05 - Suivi projet modification PLU n°3

Objet : Avis modification n°3 du  
PLU de Cannes

**Objet :** modification de droit commun n°3 du Plan Local d'Urbanisme de la commune de Cannes – avis des personnes publiques associées : avis des services de l'État.

**Avis détaillé des services de l'État  
sur le projet de modification de droit commun (MDC) n°3  
du PLU de Cannes**

Extrait du plan de zonage du PPRI

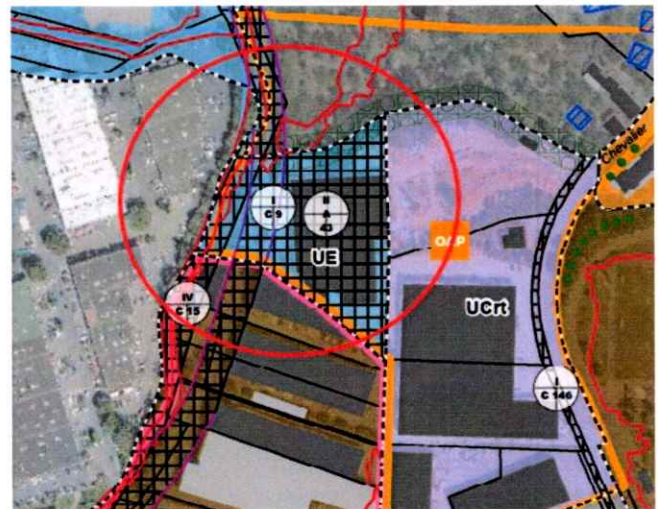
- En outre, comme précisé en page 6 du schéma directeur, le secteur Tourradas Nord, zone 1D, est partiellement exposé au risque inondation au titre du PPRI révisé, approuvé le 15 octobre 2021.

Selon le plan de zonage du PPRI en vigueur l'extrémité Nord-Ouest est soumise à un aléa fort à très fort et à un aléa modéré.

**Aucun élément n'est fournie dans le dossier de MDC n°3 afin de justifier l'absence de réalisation d'une modélisation hydraulique. Dès lors que ce secteur est inclus dans le périmètre de l'ESR, des justifications sont nécessaires et pourraient notamment viser à expliquer l'absence de construction sur la zone rouge.**

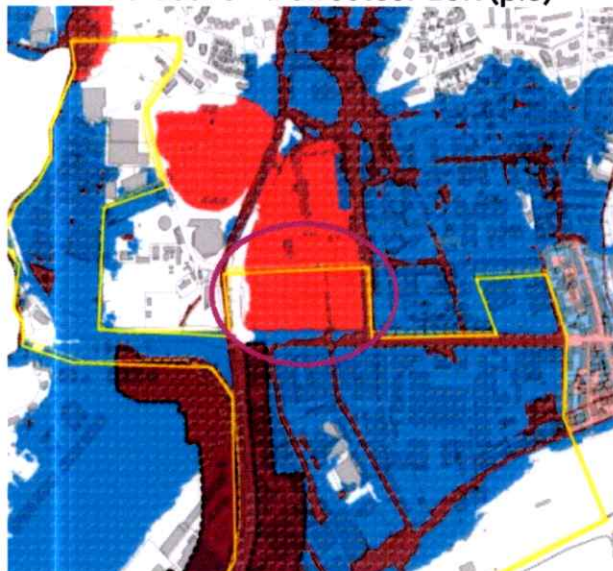
Toutefois, après analyse du dossier, il s'avère qu'un décalage est observé entre le périmètre du schéma directeur découlant des études hydrauliques (phase 1 ESR) et le périmètre de l'OAP.

Ce décalage vient inclure une zone rouge du PPRi au sein de l'OAP, sans que le schéma directeur ne l'ait intégré, ce qui ne respecte pas l'ESR. Il s'agit de la zone 1F actuellement occupée par des terrains de sport.

**Il convient donc de revoir le périmètre de l'OAP conformément à la phase 1 de l'ESR traité actuellement par le schéma directeur, afin d'en exclure la zone rouge n'ayant pas fait l'objet des études hydrauliques à ce stade, (si les aménagements prévus dans cette zone impactent le fonctionnement hydraulique du secteur d'une quelconque manière).**

Extrait du plan joint à la délibération n°34 du 28/11/2022

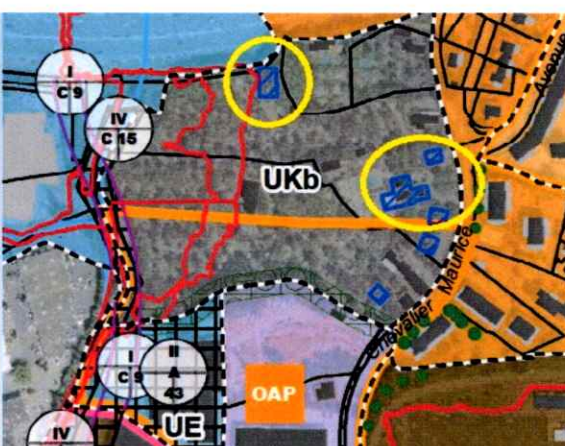
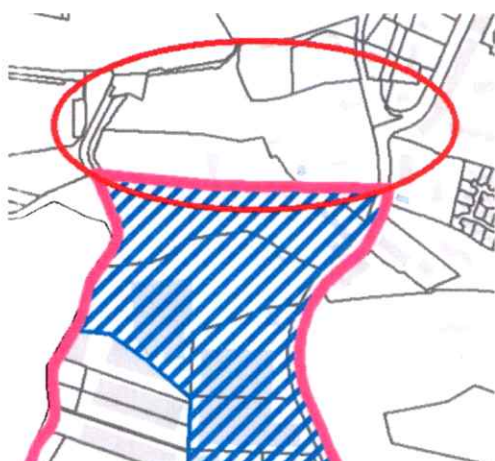
Le projet de modification prévoit de créer des polygones d'implantation en zone UKb pour permettre le développement du camping Bellevue (+ 1000 m<sup>2</sup> d'emprise au sol) (pages 28 et 53 du rapport de présentation).

D'une part, la délibération du conseil municipal n°34 du 28 novembre 2022 portant sur la prescription de la MDC n°3 renvoie à un plan, afin de définir le périmètre concerné par la procédure. Il s'avère que certains de ces polygones d'implantation sont situés hors de ce périmètre.

D'autre part, ces polygones sont en contradiction avec les dispositions réglementaires de la zone UKb du PLU qui prévoient uniquement les démolitions / reconstructions des constructions existantes à surface de plancher équivalentes, les extensions et annexes des constructions existantes et légalement autorisées ou reconstruites dès lors qu'elles n'excèdent pas 40 m<sup>2</sup> d'emprise au sol en une seule fois à la date d'approbation du PLU.

Enfin, s'agissant des polygones d'implantation en zone UKb, il conviendra d'exclure cette proposition accompagnée d'un plan graphique en page 28 du rapport de présentation, en lien avec les observations présentées au II-b précité.

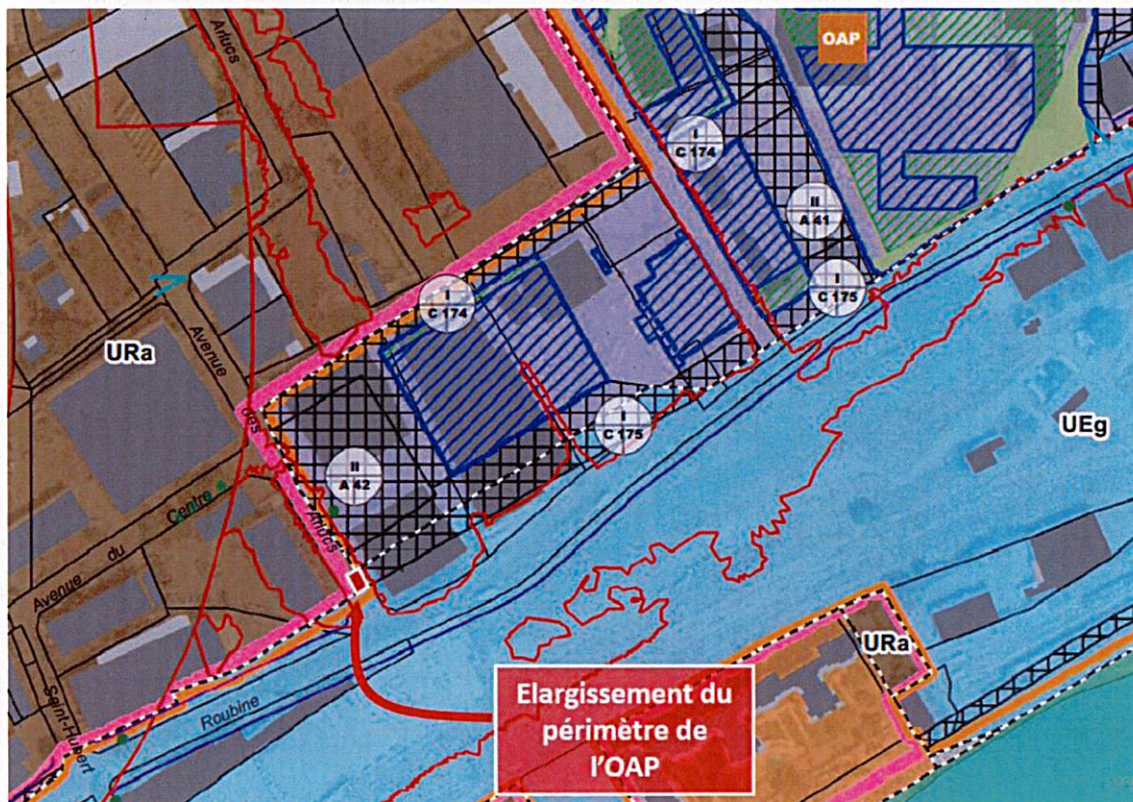
- Réduire le périmètre de l'emplacement réservé (ER) « I.C.175 » comme repris ci-dessous. Il convient de sortir de l'emprise de l'ER la zone matérialisée en rouge qui correspond aux aménagements du projet LNPCA (zonage Ueg).
